Projet de parc éolien de Cheniers

- **Réponse de Cheniers énergies à l'Avis de la MRAe (23 juillet 2020)**
sur le projet de construction et d'exploitation d'un parc éolien sur les
communes de Cheniers et Villers-le-Château (Marne)

**Mémoire en réponse à l'avis de la
mission régionale de l'autorité
environnementale (MRAe)**

Illustration cartographique du tracé de raccordement vers le poste de transformation

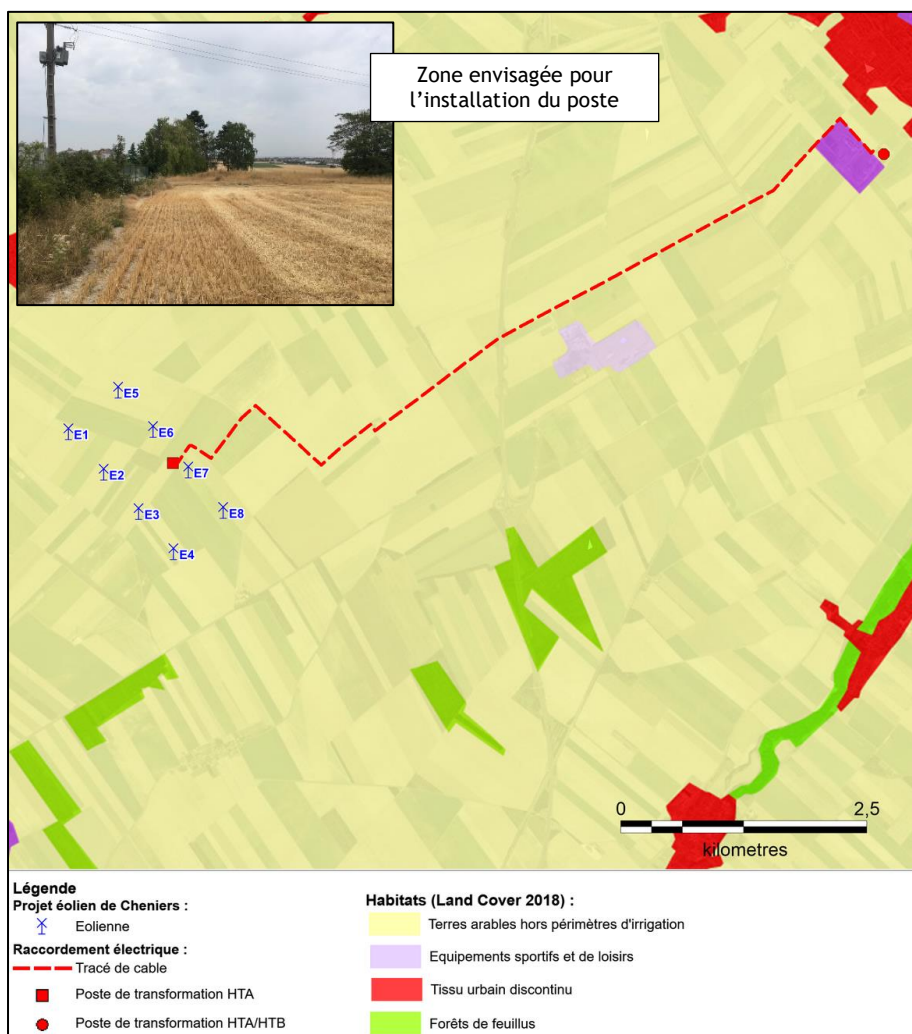
« L'Ae recommande à l'exploitant de compléter le dossier en considérant le tracé final entre les postes électriques HTA et HTA/HTB et d'évaluer les impacts prévisibles de ce raccordement au vu des informations disponibles.

Elle rappelle que la délivrance de l'autorisation inclut celle du réseau et ne peut intervenir en absence de l'analyse des impacts du raccordement, en particulier après avoir déterminé si des espaces à enjeux seraient concernés par les travaux de raccordement. »

En préambule à la réponse apportée à cette demande de précision, est dressée page suivante la cartographie du tracé de raccordement électrique entre le futur parc éolien de Cheniers et le poste de transformation HTA/HTB qui sera réalisé sur la commune de Fagnières.

L'illustration cartographique du tracé de raccordement jointe page suivante (réf. cartographie Land Cover) s'applique sur la représentation des grands types d'habitats naturels existants entre le futur parc éolien de Cheniers et le poste de transformation en projet de Fagnières.

Il résulte de cette cartographie que le tracé de raccordement électrique longe exclusivement des chemins agricoles, lesquels s'étirent en plein milieu de grandes cultures (milieux de terres arables hors périmètres d'irrigation selon les nomenclatures Corine Land Cover).
